POWIADOMIENIE nr 4

Łódzka Specjalna Strefa Ekonomiczna S.A. w nawiązaniu do Zapytania Ofertowego, ogłoszonego postępowania konkurencyjnego nr DIK.450.04.2023.ŁM na „Wykonanie i montaż mebli wraz ze sprzętem AGD do wnętrza budynku „G” położonego na terenie ŁSSE S.A przy ul. Tymienieckiego 22G w Łodzi”, udziela odpowiedzi na uzyskane ww. postępowaniu pytania Oferentów.

DETAL A

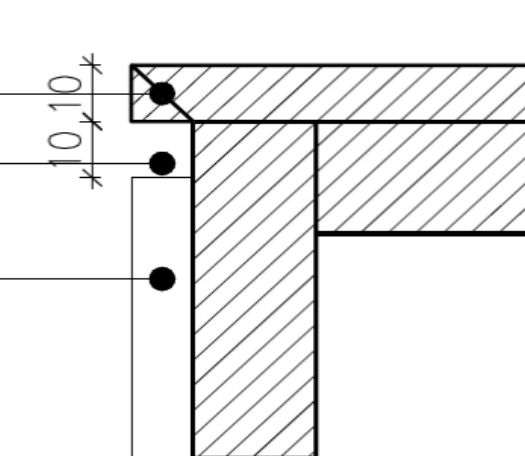
Na rysunku jest detal A , według niego blat lady ma być ścięty pod kątem 45 stopni i wykończony hpl-em
Jaki jest powód i funkcja ścięcia blatu pod kątem 45 stopni? Tego typu ścięcie na krawędzi wykonane w technologii HPL stanie się ostre jak nóż i narażone na uszkodzenia. Co więcej zgodnie z naszą wiedzą oklejenie tej krawędzi po obwodzie całego blatu jest technicznie i fizycznie niemożliwe. Czy jest Pan w tym temacie zatem coś podpowiedzieć jak Pan to widzi technicznie?

Oczekiwaniem Zamawiającego jest by wykończenie krawędzi wyglądało analogicznie jak wierzch blatu, zakłada się iż konieczne będzie frezowanie i zaoblenie krawędzi w taki sposób by blat był bezpieczny w użytkowaniu. Szczegóły zostaną ustalone na etapie projektu warsztatowego w drodze dialogu technicznego.

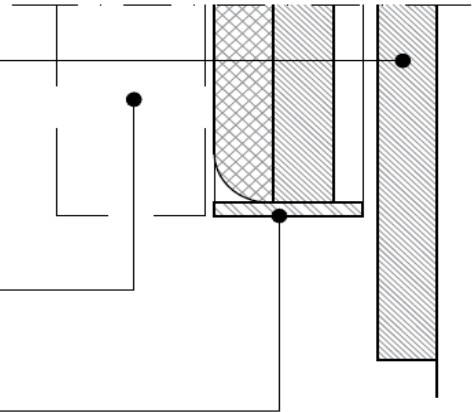
ZM 21- Jakie wymiary ma stalowa rama panelu?

Stalowa rama zgodnie z wymiarami podanymi na rysunku technicznym ma wymiar 4,8 mm
